Европейская экономическая комиссия**Комитет по внутреннему транспорту****Всемирный форум для согласования правил
в области транспортных средств****Рабочая группа по общим предписаниям,
касающимся безопасности****106-я сессия**

Правила № 107 (транспортные средства категорий M₂ и M₃):**Требования к служебным дверям, окнам и запасным выходам****Предложение по поправкам к Правилам № 107
(транспортные средства категорий M₂ и M₃)****Представлено экспертом от Венгрии***

Воспроизведенный ниже текст был подготовлен экспертом от Венгрии, с тем чтобы предложить поправки к положениям, касающимся аварийных люков. Он основан на неофициальном документе GRSG-105-05 и заменяет собой документ ECE/TRANS/WP.29/GRSG/2013/17 (см. доклад ECE/TRANS/WP.29/GRSG/84, пункт 15). Изменения к действующему тексту Правил № 107 ООН выделены жирным шрифтом в случае новых элементов и зачеркиванием в случае исключенных элементов.

"Рис. 26

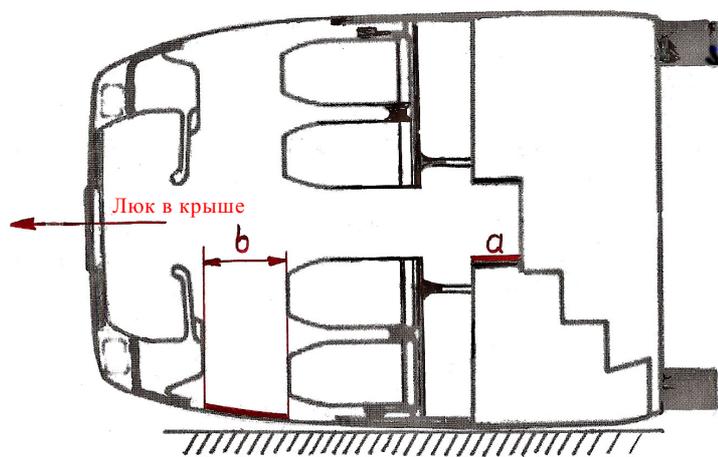
Приложение 4, рис. 26 заменить следующим рисунком:

Доступ к аварийным люкам в крыше

(см. приложение 3, пункт 7.7.4.1.)

7.7.4.1.1 предусмотрен утепленный проход, имеющий вертикальное расстояние "а" между поверхностью прохода и полом, на котором расположены сиденья, длиной не менее [150] мм; либо

7.7.4.1.2 имеется свободное пространство "b" длиной не менее [400] мм, измеряемое в высоту от самой высокой точки спинки каждого сиденья".

Рис. 1

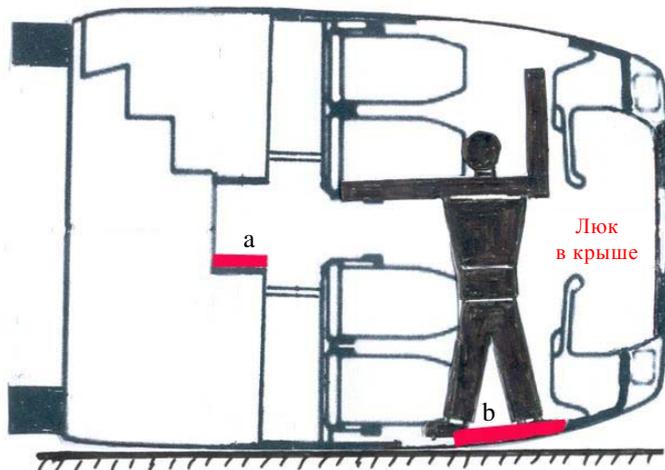
2. На рис.1 ниже показаны две почти горизонтальные поверхности, которые могут использоваться для передвижения пассажиров (поверхность "а" в проходе и поверхность "b" на боковых стенках).
3. Использование прохода затруднено, если он не имеет горизонтальной поверхности, которую пассажиры могли бы использовать для передвижения, поместив на нее ноги. Необходим утопленный проход.
4. Более удобным путем передвижения является горизонтальная поверхность "b" на боковой стенке.
5. Приведенные фотографии, сделанные после реальных аварий, в том числе при спасения и эвакуации пассажиров, позволяют проиллюстрировать эту ситуацию (см. рис. 2.1–2.4).
6. Ситуация может усложниться, если пассажиры, пристегнутые ремнями безопасности, в результате аварии запутались в этих ремнях, а те, кто пристегнут не был, повалились друг на друга.
